Objet : Avis sur projet de PLUiH de Cauvaldor
PJ : Avis de l'ABF sur le règlement graphique

Avis de l'Architecte des Bâtiments de France (ABF) sur le règlement graphique

LACAVE / CANTELOUBE

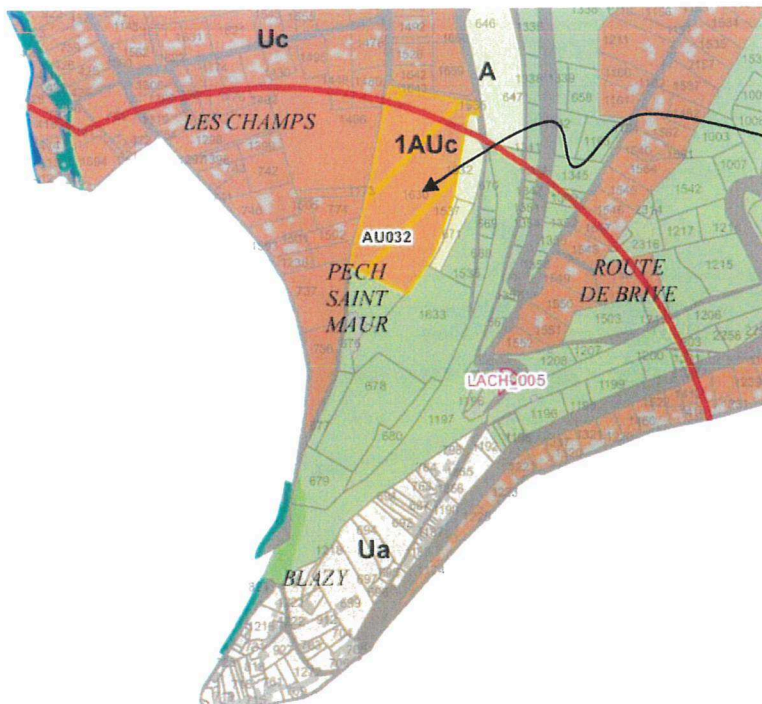
Terrains en secteur naturel, dont l'aménagement non assorti d'OAP est de nature à favoriser la dégradation de la qualité du site par effet de mitage.

Reclasser en N et assortir la zone Ub mitoyenne d'OAP garante d'une recomposition urbaine compatible avec la forme urbaine du bourg.

LAMOTHE-FENELON

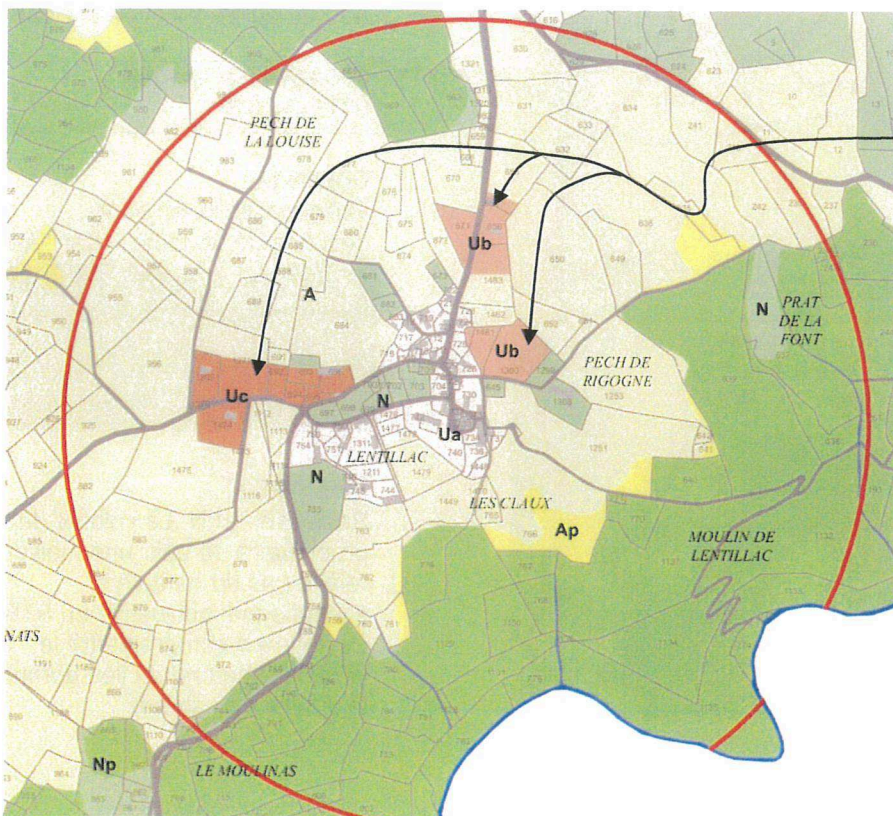
Zonages concernés :
1AUc et Ub

Contexte :
Terrains naturels fortement boisés et pentus (18%) qui n'ont pas vocation à être aménagés.

Avis ABF :
Reclasser en N et assortir la zone Ub mitoyenne d'OAP garante d'une recomposition urbaine compatible avec la forme urbaine du bourg.

LATOUILLE-LENTILLAC / LENTILLAC

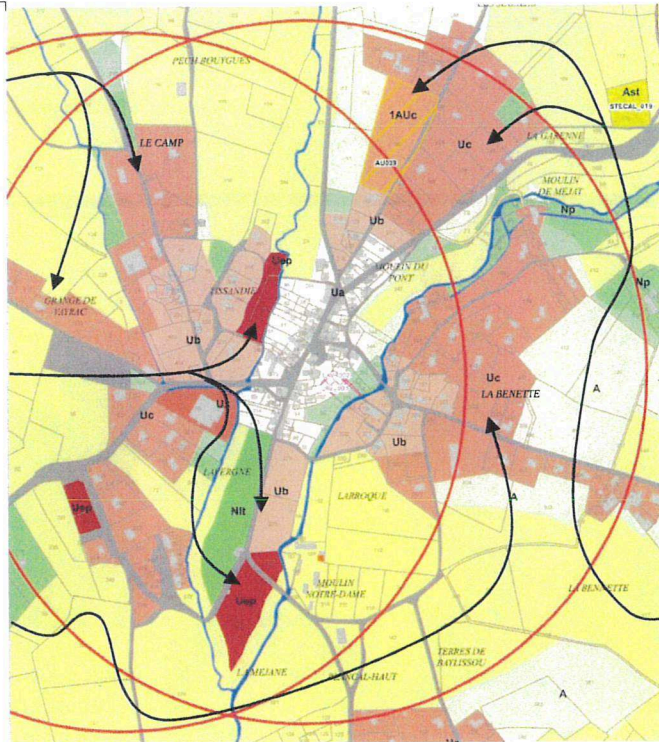
Zonages concernés :
Uc et Ub

Contexte :
Les deux zones Ub sont constituées de terrains naturels dont l'urbanisation participerait à l'étalement urbain et à l'effacement de la silhouette villageoise qui participe à la qualité des abords.

Avis ABF
Reclasser en N et assortir la zone Uc à l'ouest du bourg d'une OAP garante d'une composition compatible avec la forme urbaine du bourg.

LAVERGNE

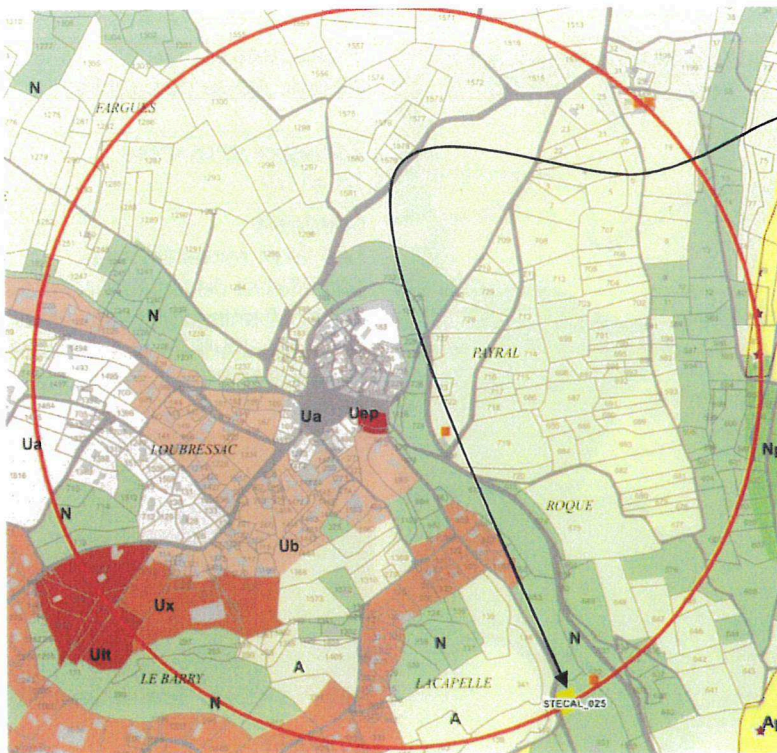
Avis UDAP :
Uc Grange de Vayrac et Le Camp
Reclasser en N ou A
les zones Uc qui
tendent à favoriser
l'effacement de la
silhouette du village
par effet de mitage.

Supprimer ces
zones Uep et Ub
afin de préserver le
caractère naturel
des vallons.

Uc La Bennette
Assortir d'une OAP
garante d'une
composition
compatible avec la
forme villageoise.

Terrains naturels qui assurent soit la lisibilité de la silhouette du bourg historique, soit le caractère naturel du vallon et participent à la qualité des abords.

1AUc – AU039 et Uc les Ségalas
Supprimer la zone 1AUc et ne conserver que la moitié nord de la zone Uc en l'affectant d'une OAP garante d'une urbanisation compatible avec celle du bourg.

LOUBRESSAC

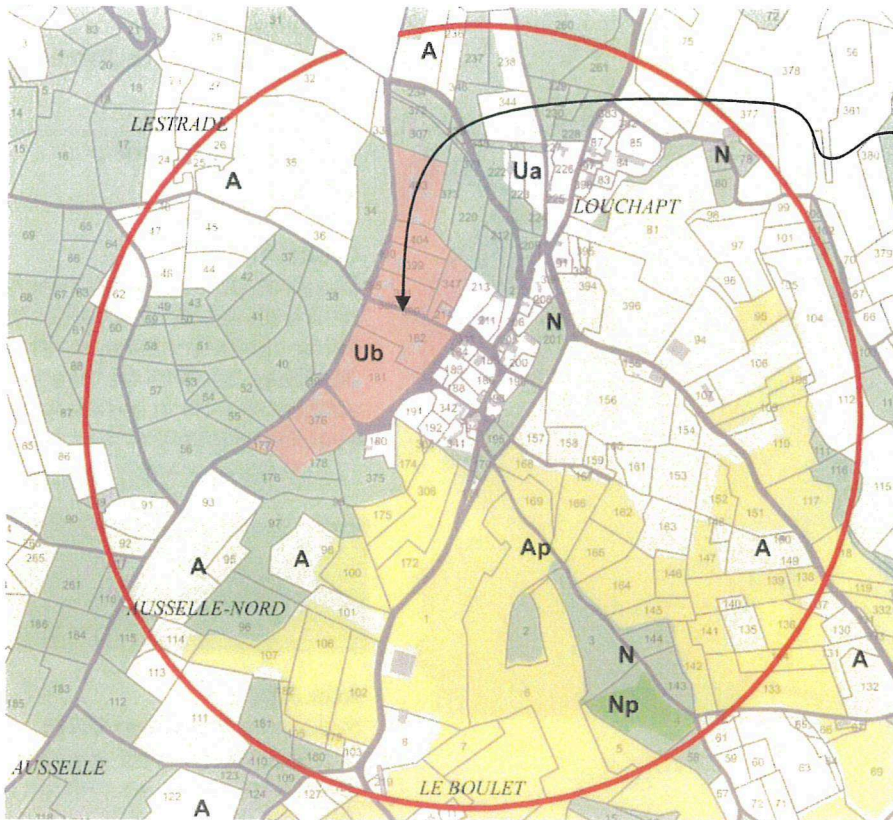
Terrain naturel, en pente, déconnecté de toute urbanisation.

Reclasser en N. La volonté du propriétaire de bâtir une maison ne relève pas du caractère exceptionnel qui justifie un STECAL de nature à compromettre le caractère naturel du lieu garant de la qualité des abords.

MARTEL / LOUPCHAT

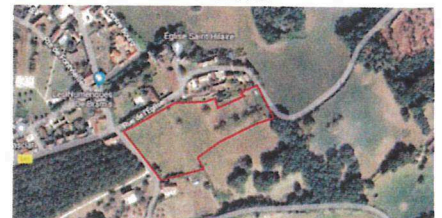
Contexte :
Terrains fortement boisés, naturels, partiellement bâtis. Secteur Uc dont la superficie est supérieure à celle du bourg historique.

Avis ABF :
Reclasser en N la zone Ub et l'assortir d'un règlement de nature à tendre vers l'intégration paysagère des constructions existantes.

MASCLAT

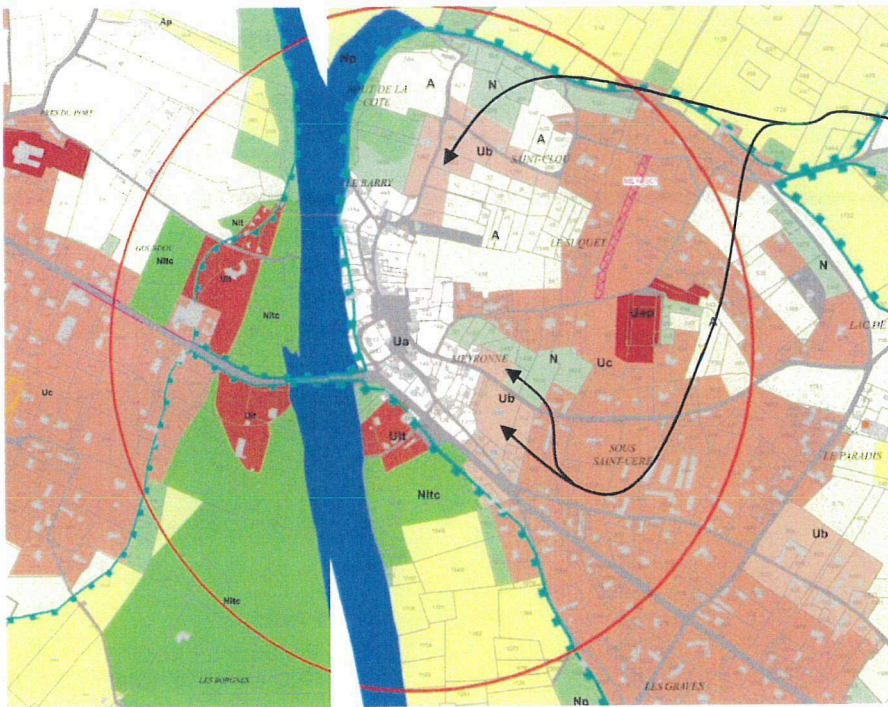
Contexte :
Zone d'une superficie double du bourg historique et constituée de terrains non bâtis, en contact direct avec le château. Son urbanisation est incompatible avec la préservation de la qualité des abords du monument.

Avis ABF :
Supprimer la zone 1AUc et recomposer/densifier les zones Uc en les soumettant à une OAP garante d'une urbanisation compatible avec celle du bourg.

MEYRONNE et SAINT-SOZY

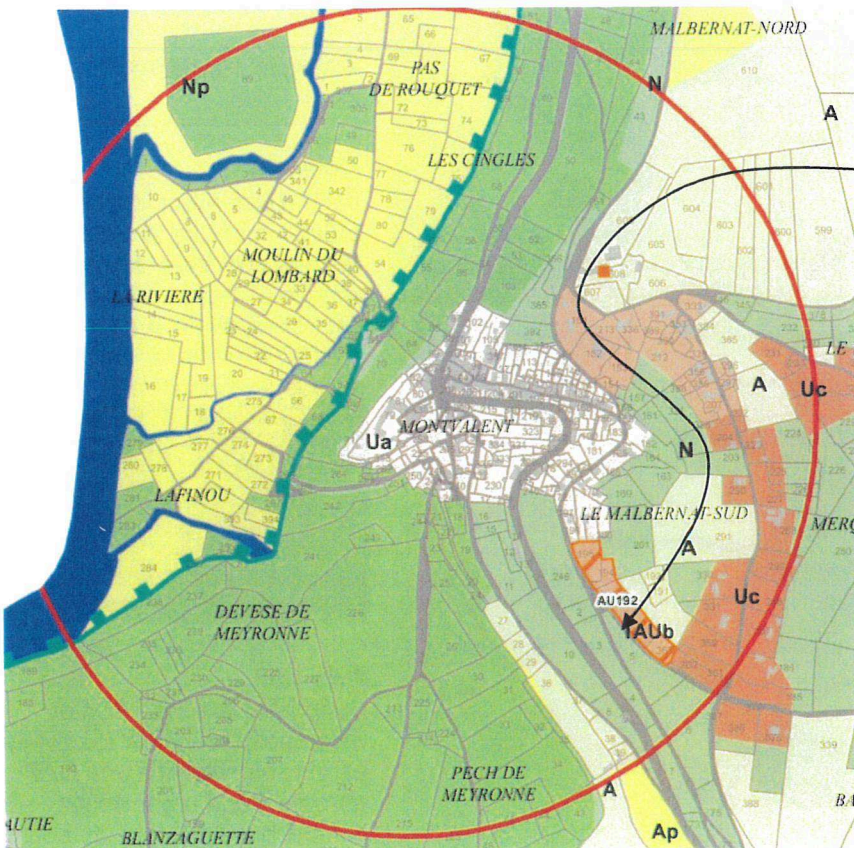
Zones en contact direct avec le centre ancien et dont l'urbanisation est de nature à effacer la silhouette du village par effet de mitage et suppression de la cesure naturelle avec les extensions récentes.

Supprimer ces zones Ub et recomposer/densifier les zones Uc attenantes en les soumettant à une OAP permettant l'instauration de nouvelles centralités.

MONTVALENT

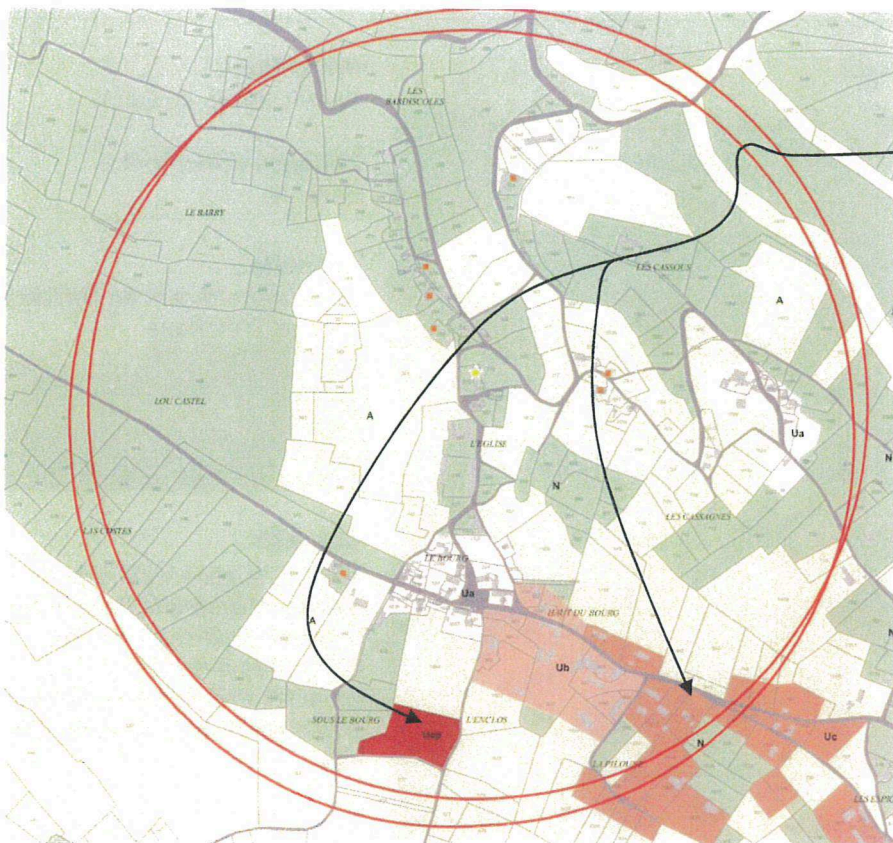
Terrains naturels en forte pente vers la vallée (16%), en belvédère et dont l'urbanisation aurait un impact paysager notoire, incompatible avec la préservation de la qualité des abords du MH.

Supprimer cette zone 1AUb et recomposer/densifier la zone Uc attenante en les soumettant à une OAP permettant l'instauration de nouvelles centralités.

NADAILLAC-DE-ROUGE

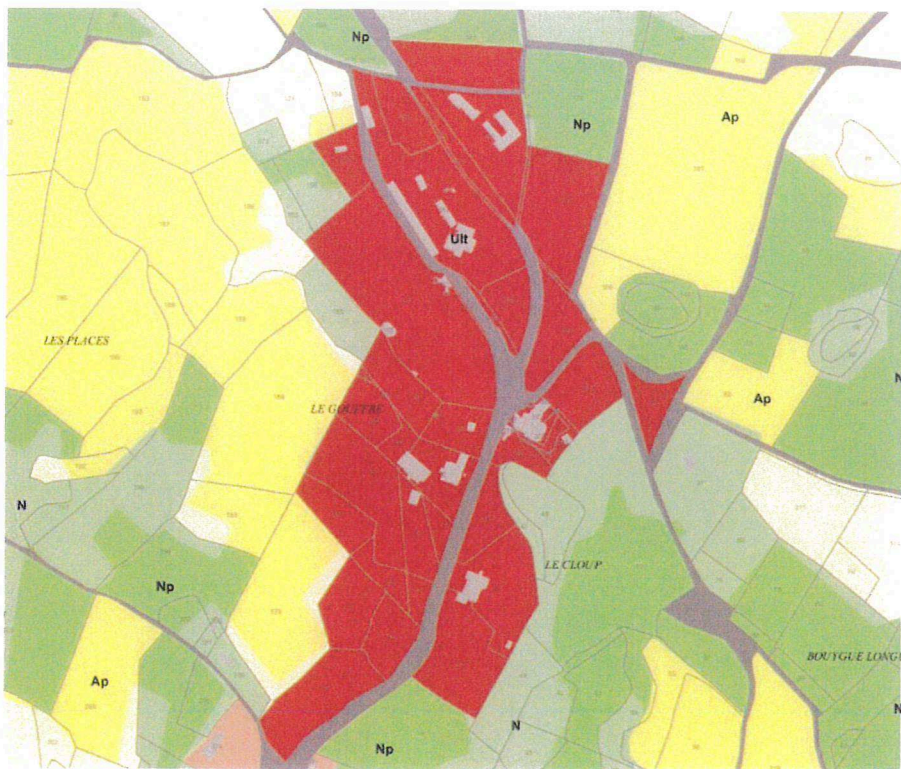
Contexte :
Zone 1Uep
Terrain naturel en pente,
déconnecté de toute urbanisation.

Zone Uc
Terrains peu, voire pas bâtis

Avis ABF :
Supprimer la zone 1Uep.
Reclasser la zone Uc en N afin de
permettre l'intégration des
constructions existantes et assortir
la zone Ub voisine d'une OAP,
garante d'une urbanisation
cohérente avec le bourg historique.

PADIRAC

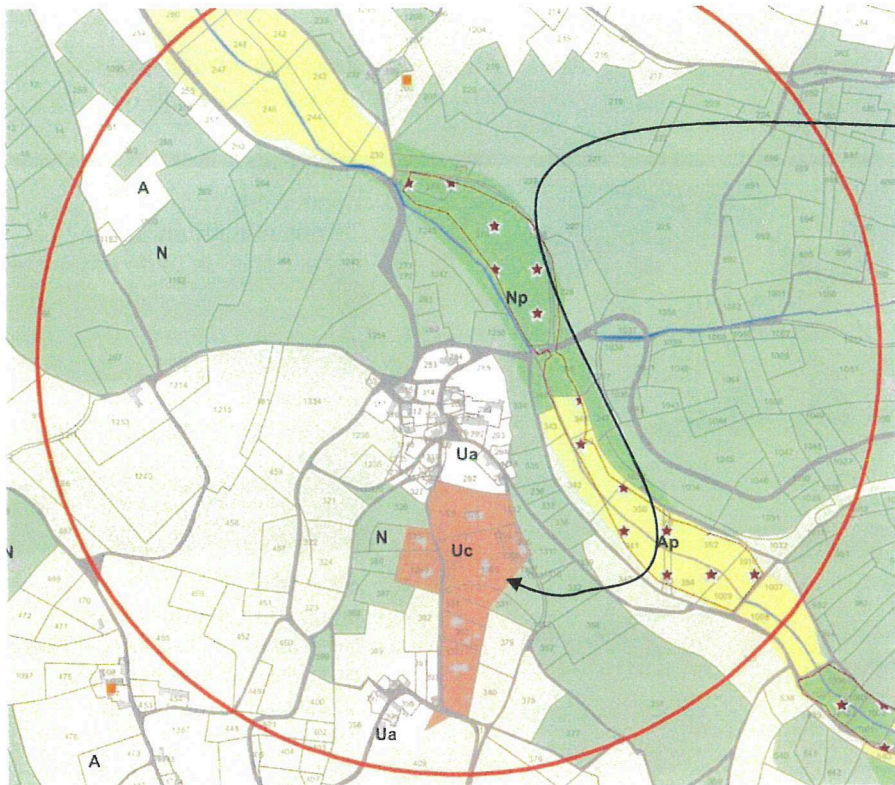
Contexte :
Site naturel classé envahi
d'installations touristiques et
commerciales.

Avis ABF :
Les équipements touristiques sont
incompatibles avec le site naturel
classé. Limiter le zonage Ult
(installations touristiques
existantes) aux seules parcelles
réellement bâties et assortir le reste
des terrains de l'emprise du site
classé en zone naturelle protégée
afin de favoriser la renaturation
du site au travers d'une OAP
générale d'accueil du public.

PRUDHOMAT / BONNEVIOLE

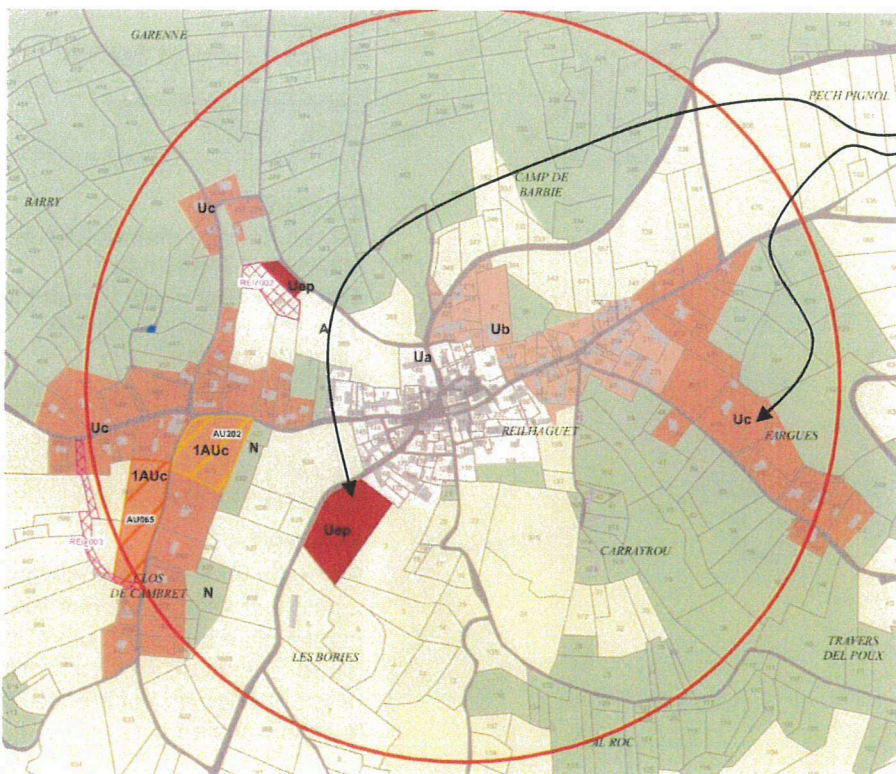
Secteur peu urbanisé, dont la
construction serait de nature à
poursuivre l'urbanisation linéaire
distendue incompatible avec la
préservation de la qualité des
abords des MH.

Reclasser en N ou A pour préserver
son caractère naturel et assortir la
zone Ub mitoyenne d'OAP
garantes d'une recomposition
urbaine et densification compatibles
avec la forme urbaine traditionnelle
du hameau.

REILHAGUET

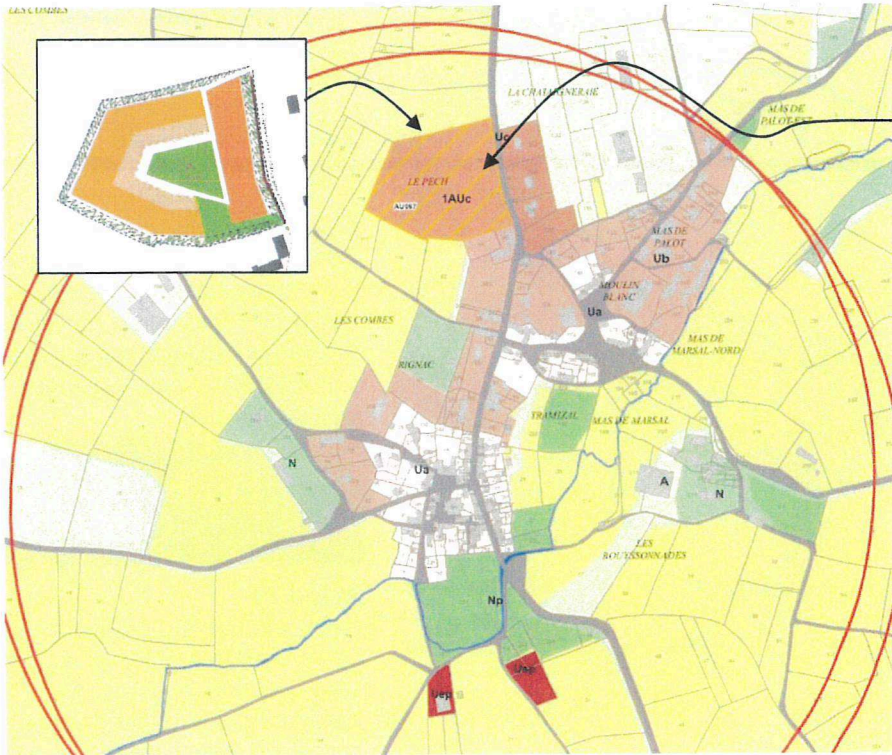
Zone Uc Fargues

Terrains sur une crête à fort impact
paysager. Reclasser ces zones en
N ou A afin d'assurer l'intégration
des constructions existantes dans
le paysage et stopper l'extension
pavillonnaire sous forme de mitage.

Zone Uep

Terrain en forte pente impropre à
tout aménagement ou construction
car ayant un fort impact paysager à
reclasser en A afin de préserver la
lisibilité de la silhouette urbaine qui
participe à la qualité des abords.

RIGNAC

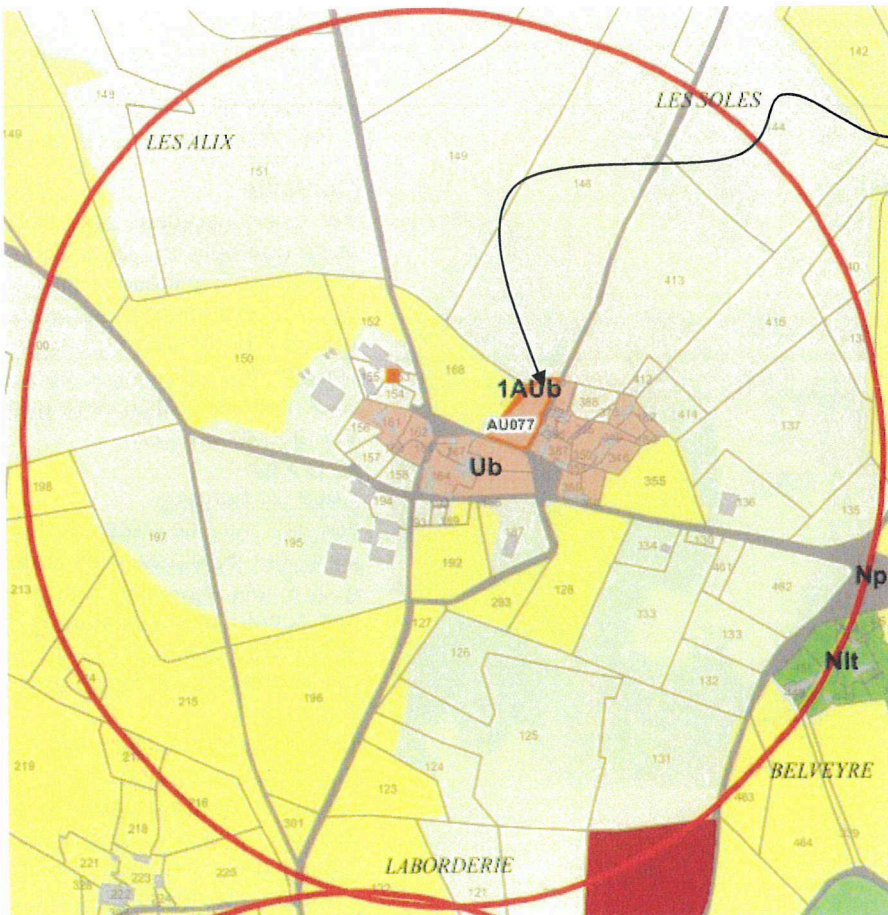
Contexte :
Terrains en forte pente au caractère naturel. OAP en impasse et en rupture avec le centre historique.

Avis ABF :
Remettre en zone naturelle ou agricole et assortir les zone Uc et Ub mitoyenne d'une OAP afin d'offrir les conditions de leur densification et recomposition en cohérence avec le centre ancien.

ROCAMADOUR / LES ALIX

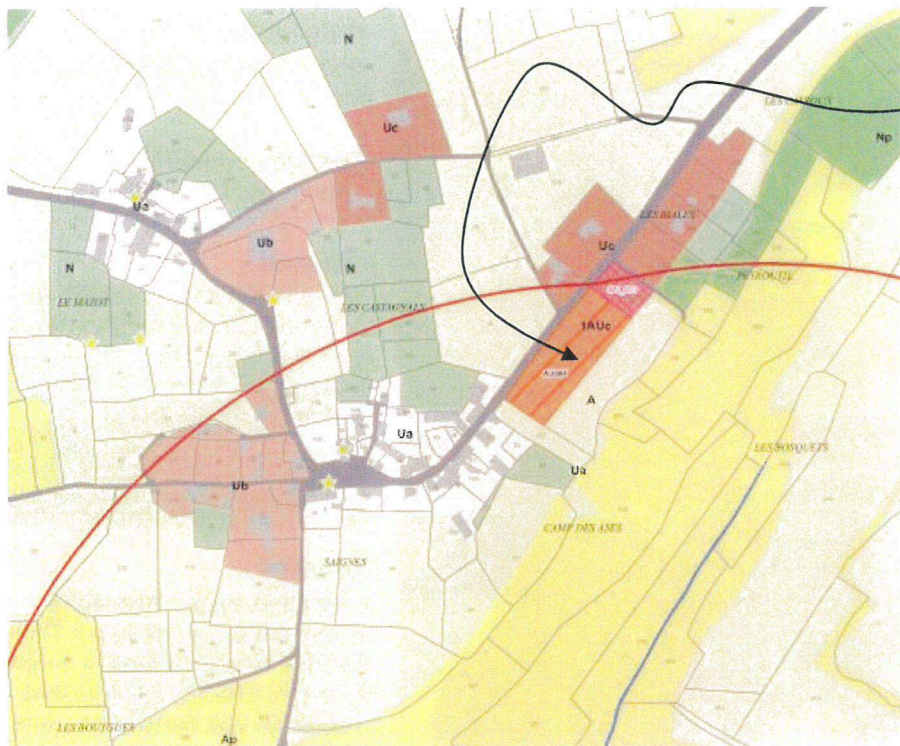
Contexte :
Terrain en forte pente au caractère naturel sur lequel tout aménagement aurait un fort impact paysager en abords du MH.

Avis ABF :
Remettre en zone naturelle ou agricole et assortir la zone Ub mitoyenne d'une OAP afin d'offrir les conditions de sa densification et recomposition en cohérence avec le centre ancien.
